Oggetto: **invio osservazioni alla Documentazione Integrativa Volontaria progetto
Aeroporto di Milano Malpensa - Master plan 2035 – Codice Procedura 5359**

AEROPORTO DI MILANO MALPENSA – MASTER PLAN 2035 – Codice Procedura 5359

Figura 181 - Possibili alternative di sviluppo per le strutture cargo

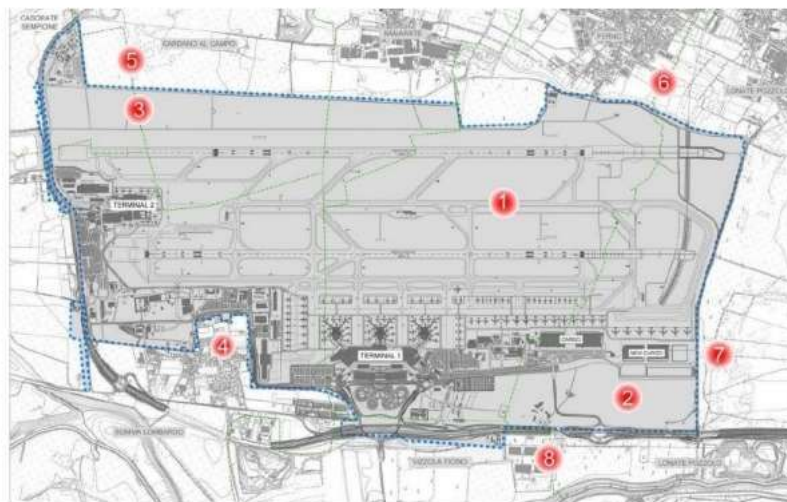
La soluzione 2) richiederebbe la realizzazione di forme di collegamento abbastanza complesse con gli esistenti piazzali di sosta aeromobili, che si troverebbero al di là degli attuali edifici cargo, ma soprattutto va ad interessare l'unica area che garantisce – nel lungo termine – la possibilità di realizzare un potenziamento delle infrastrutture di volo e che quindi si ritiene "strategicamente" indispensabile mantenere libera da nuovi insediamenti.

La realizzazione di 3 ambiti funzionali, appare incoerente con le previsioni stesse del Master Plan, ma soprattutto viene considerata compensativa rispetto al consumo di 44 ettari, ma soprattutto si scontra con le dichiarazioni fatte dall'Amministratore Delegato di SEA Brunini in occasione della Commissione Ambiente e Società Partecipate del Comune di Milano svoltasi in data 29 giugno dove la stessa zona è stata confermata come l'unica idonea a contemplare gli eventuali sviluppi infrastrutturali.

Quindi si propone una compensazione che qualora venisse realizzata con i tempi della natura (pensiamo all'ambito Formazione Forestale) sarà immediatamente cancellata per costruire la terza pista (necessaria dopo il 2035 da parte di SEA).
